BRUXELLES. Rue de la Bourse, Rue Henri Maus, tronçon entre la Rue du Midi et la Rue Tabora, place de la Bourse
(= La Bourse classée comme monument et comme site / ZP du Café Le Cirio et de l'Ensemble de maisons traditionnelles accolées à l'église St-Nicolas / zone tampon UNESCO)
PERMIS D'URBANISME : Réaménager les espaces publics autour de la Bourse

Avis conforme de la CRMS

Schéma de découpes des dalles de pierres bleues

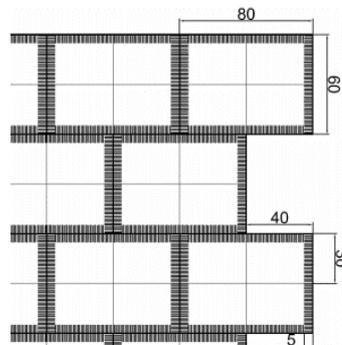
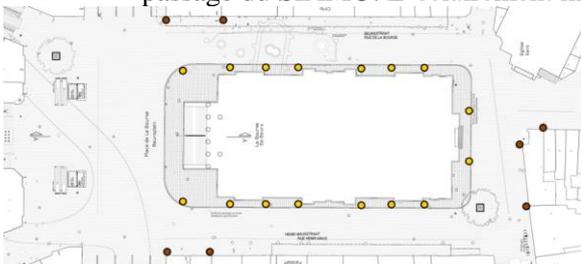
- Modification du calepinage du revêtement en pierre bleue entourant le bâtiment de la Bourse : le permis autorisait un calepinage en quinconce de dalles de 60cm x 80cm, ciselées sur les 4 bords. Il est demandé de remplacer chacune de ces unités par 4 éléments de plus petite taille (30cm x 40cm) ciselés sur 2 bords afin de donner l'illusion visuelle d'une grande dalle tout en utilisant de plus petits formats, et ce, pour faciliter la mise en œuvre et d'optimiser la résistance/durabilité du revêtement.

- de renoncer à l'usage de dalles 30x40 dont les dimensions sont bien trop petites (proches des dallages standards pour trottoirs béton) pour asseoir un tel monument. Des dalles de grandes dimensions posées en quiconque doivent être maintenues. Ciseler les pierres sur 2 bords sur 4 est par ailleurs exclu, car c'est contraire à la logique de calepinage et constituerait un leurre maladroit d'autant que le joint proposé n'est pas marbrier et que l'illusion d'une grande dalle ne sera pas atteinte. Pour rappel, dans ses avis précédents, la CRMS demandait de matérialiser l'emprise au sol de la Bourse avec des dalles homogènes de grandes dimensions afin de restituer sa monumentalité à l'édifice. La lecture de l'îlot Bourse doit émerger du revêtement de sol de l'espace public. Des dalles de grandes dimensions constituent un impératif, le ciselage pourrait par contre être abandonné ;

Localisation des luminaires dans la situation projetée – Image tirée du dossier de demande

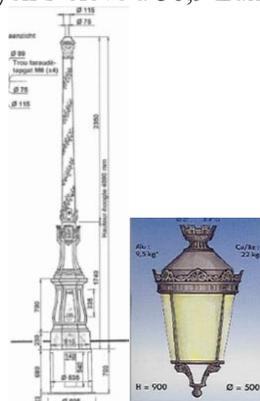
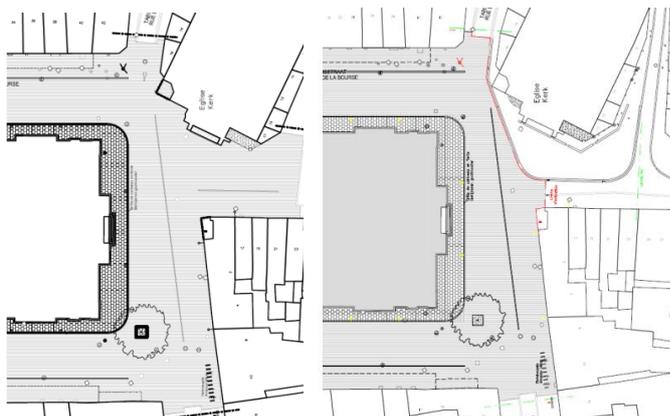
- Modification du nombre et de l'implantation des appareils d'éclairage : le rythme de la nouvelle implantation est similaire à la situation existante rue Henri Maus, mais les nouveaux poteaux (de type Paola, similaire aux existants) sont rapprochés d'un mètre vers la façade de la Bourse. Cette implantation respecte les contraintes techniques au-dessus du musée archéologique et permet le passage du SIAMU. L'éclairage moyen s'élève à 36,9 Lux.

- de renoncer à des implantations d'appareil d'éclairage à des endroits incongrus (comme les cinq emplacements prévus à l'arrière de la Bourse) sans lien aux formes urbaines du 19^e siècle (pour rappel, dans son avis de 2017, elle demandait que l'implantation des luminaires soit régulière et inspirée des documents iconographiques anciens, notamment les photos de l'étude historique fournie, p.32) ;

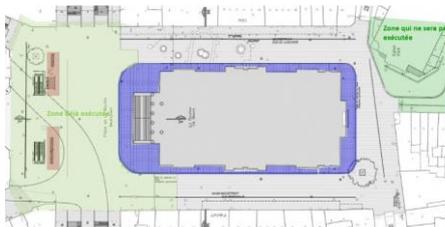
- Modification du périmètre d'intervention : la suppression de la bordure et l'intégration du parvis de l'église Saint-Nicolas dans le nouveau revêtement global ne sont pas exécutées, car ces aménagements sont récents (2012) et en bon état.

- pour la modification de l'emprise de l'intervention, la CRMS ne peut que se réjouir de voir l'emprise du plain-pied réduite, mais cela devient anecdotique puisque le pourtour de la Bourse n'a pas été épargné ;

En rouge localisation des bancs

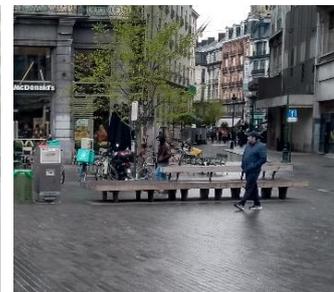
- Régularisation de la pose de bancs : les kiosques prévus initialement ont été remplacés par des bancs. Ceux-ci sont déjà installés. Ce sont des bancs de construction contemporaine similaire aux bancs installés sur les boulevards.

- pour le remplacement des kiosques par des bancs de facture contemporaine, elle ne formule pas de remarques et souscrit à la demande.
